BOLETIM DE SERVIÇO <i>(Service Bulletin)</i>		SB-013-25	
				NÚMERO (NUMBER)	
DATA EMISSÃO: 18/11/2025 <i>(Date issue)</i>		SUBSTITUTIVO: <i>(Substitution)</i> ☒ Não ☐ Sim <i>(NO) (YES)</i>		REFERENTE AO: N/A DATA: N/A <i>(Referring to) (Date)</i>	
ASSUNTO: Frenagem obrigatória do terceiro parafuso do Airbox <i>(Subject)</i>				Página 1 de 3

Assunto: Correção do método de travamento do terceiro parafuso de fixação do Airbox por meio da substituição do parafuso existente por um modelo com furo para freio, aplicação de torque adequado e frenagem conjunta com os demais parafusos.

Modelos Afetados: RV-10 LSA.

Figura 1 – Parafuso a ser substituído da injetora em aço SAE 1020.

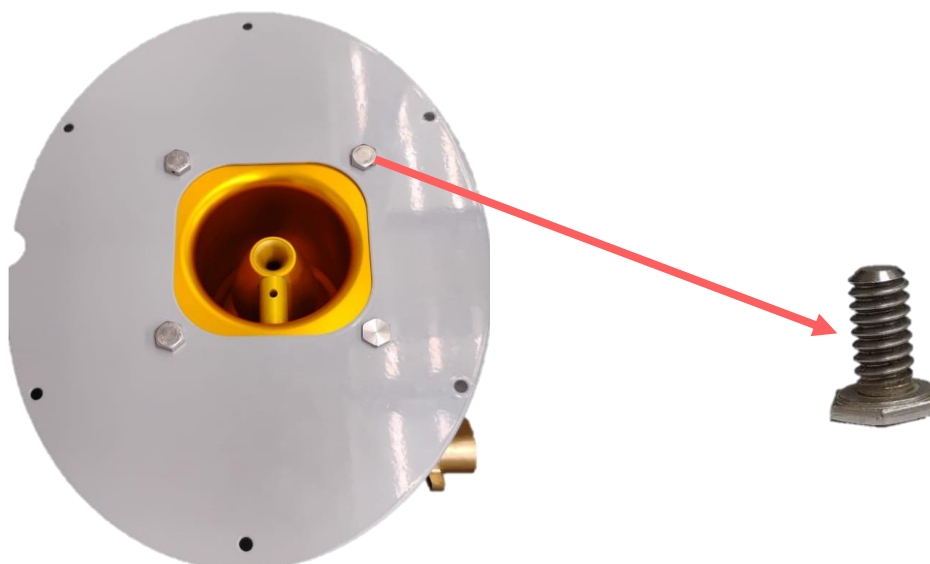
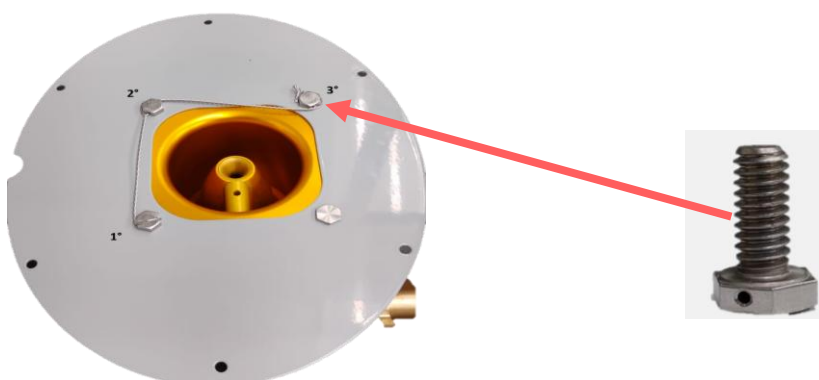
Ação Requerida: Remover o parafuso em aço SAE 1020 de fixação da injetora indicado na Figura 1, e substituir pelo parafuso sextavado com furo para freio em aço inox 1/4" X 1.1/2" RCF. Instalar o novo parafuso, aplicar torque de 70 in.lbs, e realizar a frenagem conjunta entre o novo parafuso e os demais parafusos do conjunto, conforme ilustrado na Figura 2.

Durante inspeções internas, foi identificado que o terceiro (3º) parafuso que fixa a injetora estava sendo instalado sem frenagem adequada. Para eliminar qualquer risco, o parafuso deve ser substituído por parafuso com furo para freio, aplicado torque de 70 in.lbs e frenado adequadamente.

Passo 2: Identifique o parafuso a ser substituído, antes da frenagem, em aço SAE 1020, figura 1.

Passo 3: Monte o parafuso aço inox sextavado 1/4" X 1.1/2" RCF, aplique o torque de 70 in.lbs e frene, conforme figura 2.

Figura 2 – Parafuso sextavado em aço inox 1/4" x 1.1/2" RCF.
